フュエルポンプの変更

該当モデル: MFS 4A2/MFS 5A2/MFS 6A2 005816XD~
MFS 8A/MFS 9.8A 002966XD~

要旨: フュエルポンプ性能の向上を図りました。

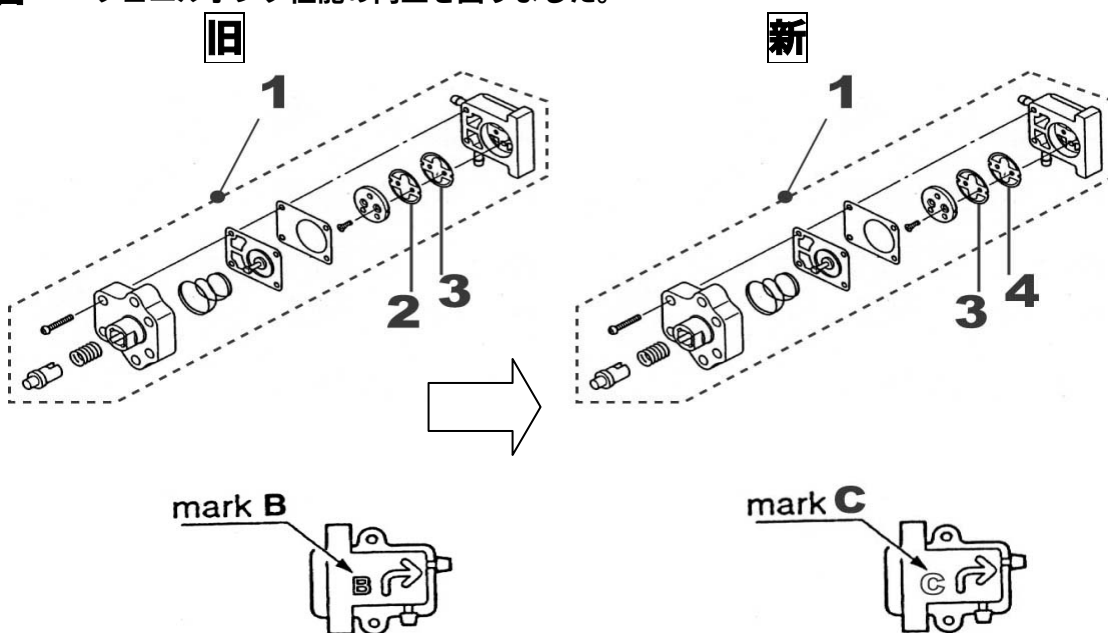
重要: 上図のようにチェックバルブの取付位置が入れ代わります。ご注意ください。

No.	項目	特徴
1	本体	不滅インクマーク“B”を“C”に変更
2	チェックバルブ	ニトリルゴム製
3	チェックバルブ	プラスチック製
4	チェックバルブ	フッ素ゴム製

No.	部品名	旧部品番号	新部品番号	Qty	互換性	新品推奨小売単価(円)	パーツリスト照合番号
1	フュエルポンプ Ass'y	3H6-04000-2	3H6-04000-3	1	A	4,200	4-14
2	チェックバルブ	3H6-04014-0	No.4 に変更	1	A	180	4-14-2
3	チェックバルブ	3H6-04044-0	変更なし	1	A	120	4-14-1
4	チェックバルブ	-	3H6-04014-1	1	A	180	-
